水庫集水區保育治理工程生態檢核表 主表(1/2)

工程基本資料	工程名稱 (編號)	107 年度曾文水庫湖域保護帶治理工程(第三期)	設計單位	南區水資源局曾管中心
	工程期程	107 年 9 月 10 日至 108 年 7 月 6 日	監造廠商	南區水資源局曾管中心
	治理機關	經濟部水利署南區水資源局	營造廠商	東嵩開發事業股份有限公司
	基地位置	地點：嘉義縣大埔鄉____村____鄰 集水區：____水系：____段：____ TWD97 座標 X：201535 Y：2571513	工程預算/ 經費	預算經費 NT\$ 26,006,300/ 決標金額 NT\$ 23,280,000
	工程緣由目的	避免梧棲溝洩槽及木瓜園洩槽排水連同消能池土砂持續沖向曾文溪下游。		
工程基本資料	工程類型	☐ 自然復育、 ☐ 坡地整治、 ☐ 溪流整治、 ☒ 清淤疏通、 ☐ 結構物改善、 ☐ 其他		
	工程內容	排水箱涵(3m×3m)483 公尺、集水井 2 處及下游箱涵出口 1 處。		
	預期效益	☐ 保全對象(複選)： ☐ 民眾(☐ 社區 ☐ 學校 ☐ 部落 ☐ ____) ☐ 產業(☐ 農作物 ☐ 果園 ☐ ____) ☒ 交通(☐ 橋梁 ☒ 道路 ☐ ____) ☒ 工程設施(☒ 水庫 ☐ 攔砂壩 ☐ 固床設施 ☐ 護岸) ☐ 其他：		
核定階段	起訖時間	民國____年____月____日至民國____年____月____日		附表 P-01
	生態評估	進行之項目： ☐ 現況概述、 ☐ 生態影響、 ☐ 保育對策 未作項目補充說明：執行工程生態檢核時已進入設計階段。		
設計階段	起訖時間	民國____年____月____日至民國____年____月____日		附表 D-01
	團隊組成	☒ 是 ☐ 否有生態專業人員進行生態評析		
	生態評析	進行之項目： ☒ 現場勘查、 ☒ 生態調查、 ☒ 生態關注區域圖、 ☒ 生態影響預測、 ☒ 生態保育措施研擬		附表 D-02 D-03
		未作項目補充說明：		
	民眾參與	☐ 邀集關心當地生態環境之人士參與： ☐ 環保團體 ☐ 熟悉之當地民眾 ☐ 其他____		附表 D-04
☒ 否，說明：位於曾文水庫庫區，大壩既有壩體下游，非生態敏感區域。

附表 D-02 生態專業人員現場勘查紀錄表

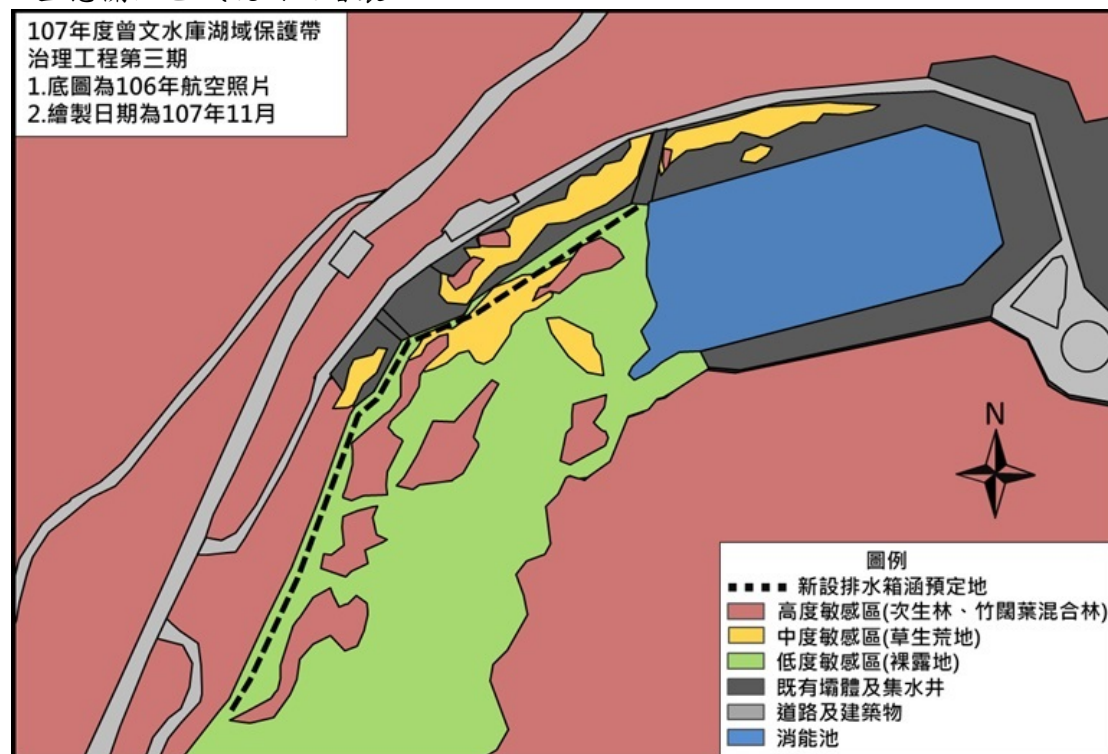
果莢在分解過程中亦會釋出該排他性毒素，抑制原生種植物生長。美洲含羞草近年來已迅速大面積擴散於全台 開墾地，其莖、葉柄、豆莢均密布鉤刺，嚴重阻礙人類及其他生物活動。 另本工程規劃設置排水箱涵銜接梧棲溝洩槽及木瓜園洩槽，可能有動物不慎掉落該洩槽後進入涵管，故涵管出口應設有動物逃脫通道。 故新設排水涵管工程順帶移除外來入侵植種及排水箱涵出口設置動物逃脫通道為本工程主要生態議題。 二、保育對策建議如下： 4. 移除外來入侵種銀合歡及美洲含羞草 (1) 使用工程機具將銀合歡及美洲含羞草連根剷除。 (2) 建議以深埋的方式將植物樹幹殘枝埋於回填區或於工區附近另設地點深埋，覆土夯實至少高於植物體 1 公尺以上。 (3) 完工後裸露地灑播原生種草籽，如狗牙根(百慕達草、鐵線草)、假儉草、類地毯草、百喜草、高狐草(律柏草、葦狀羊茅)、地毯草、黑麥草(適合秋冬季節)，與土壤內殘留的入侵植物種子競爭生長，降低銀合歡及美洲含羞草快速生長的機會。 5. 排水箱涵出口提供動物逃脫通道，提供以下 2 個建議方案(圖示如下):	二、 1. 配合辦理。經生態顧問公司勘查後，工程範圍內植物均無需保留物種，故於本工程開工後，請廠商將外來物種(美洲含羞草及銀合歡)直接移除。惟本工程並無設計灑草籽項目，且位於洩洪時洪水漫溢區，播草籽恐難以生長。 2. 配合辦理。將於現場施工時將石塊排成小於 45 度。
---	---

- (1) 靜水池兩端設置粗糙面斜坡，坡度小於 45 度。
- (2) 靜水池兩端堆置石塊，營造斜面，坡度亦小於 45 度。

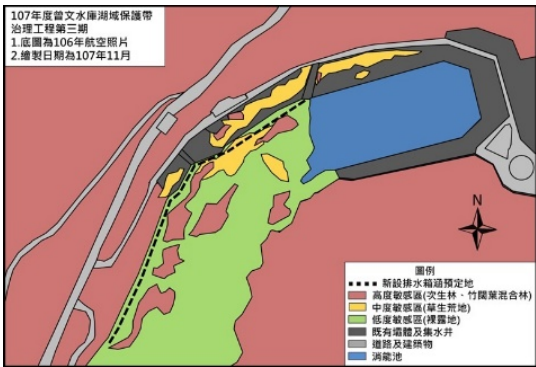
填表人員 (單位/職稱)	江集鯉 (漢林生態顧問有限公司/ 研究員)	填表日期	民國 107 年 1 月 30 日
解決對策項目	1. 移除外來入侵種銀合歡及美洲含羞草 2. 排水箱涵出口提供動物逃脫通道	實施位置	工區範圍
1. 使用工程機具將銀合歡及美洲含羞草連根剷除，建議以深埋方式，覆土夯實至少高於植物體 1 公尺以上。 2. 排水箱涵出口靜水池兩端堆置石塊，營造斜面，坡度小於 45 度。			
圖說：  圖1 本工程工區內外來種植物銀合歡及美洲含羞草  圖2 於排水箱涵出口之靜水池設置動物逃生坡道示意圖			
施工階段監測方式： 1. 水域棲地保護：無。 2. 陸域環境監測：由施工單位將外來種植物移除，並由監造單位確認。			
現勘、討論及研擬生態保育措施的過程、紀錄			
日期	事項	摘要	
107.8.2	工程現勘	討論生態友善方案內容	
107.9.3	提出會勘意見	研擬關注物種及生態議題，提出生態友善措施
